GENEHMIGT
durch Bauschein Nr.: 725/70
Ibbenbüren, den 10.12.70
AMT IBBENBÜREN
Der Amtsdirektor
Bauaufsicht
i. A.: Amtsbauamtmann

BAUVORHABEN	BLATT 1
FRANZ VOSKORT	M 1:100
BROCHTERBECK HOLTHAUSEN 25	7.11.68

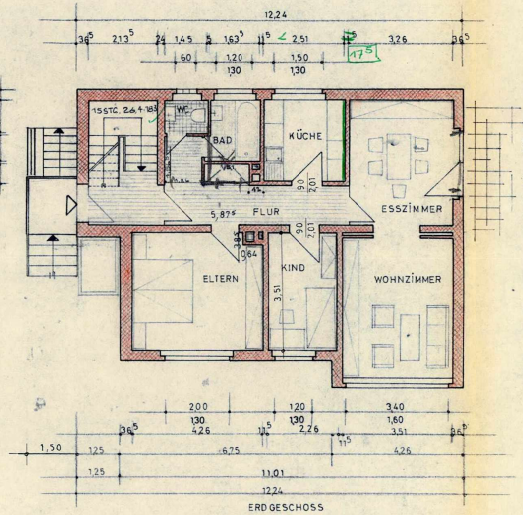
Ausführung der Konstruktion nur nach geprüftem Standsicherheitsnachweis.

ERDGESCHOSS

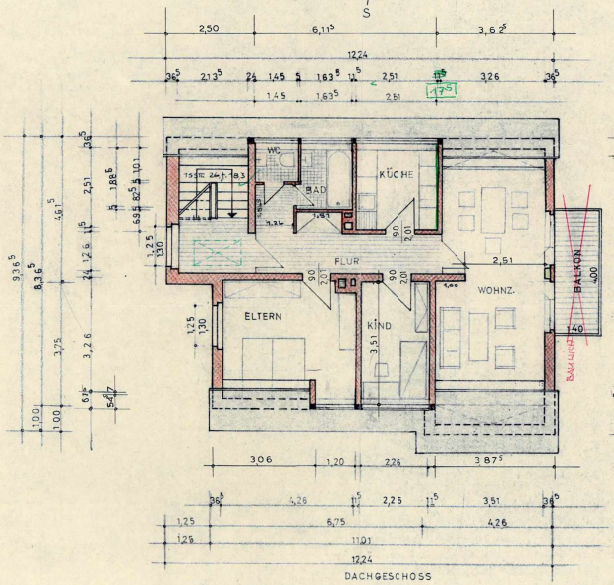
Am Wendel muß Auftritt mind. 10 cm sein (§ 38 (1) BauO NW i. V. m. § 20 (3) 1. DVO)

KELLERGESCHOSS

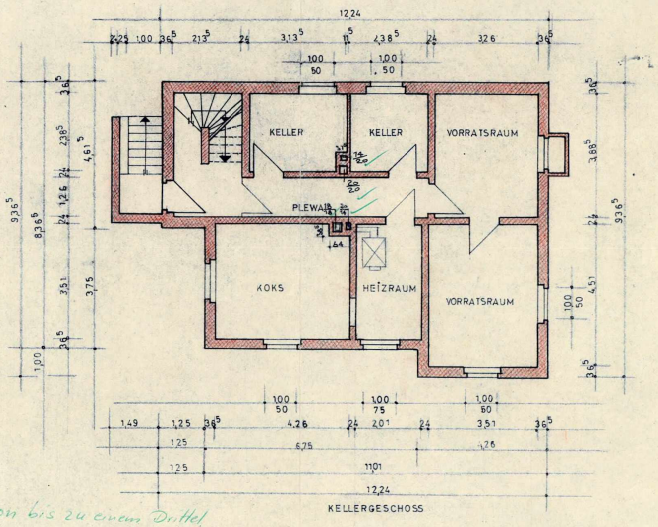
Balkon bis zu einem Drittel im Baurecht zulässig, jedoch höchstens 1,50 m

Wohnungstrennwand ist schalldämmend nach DIN 4109 auszuführen.
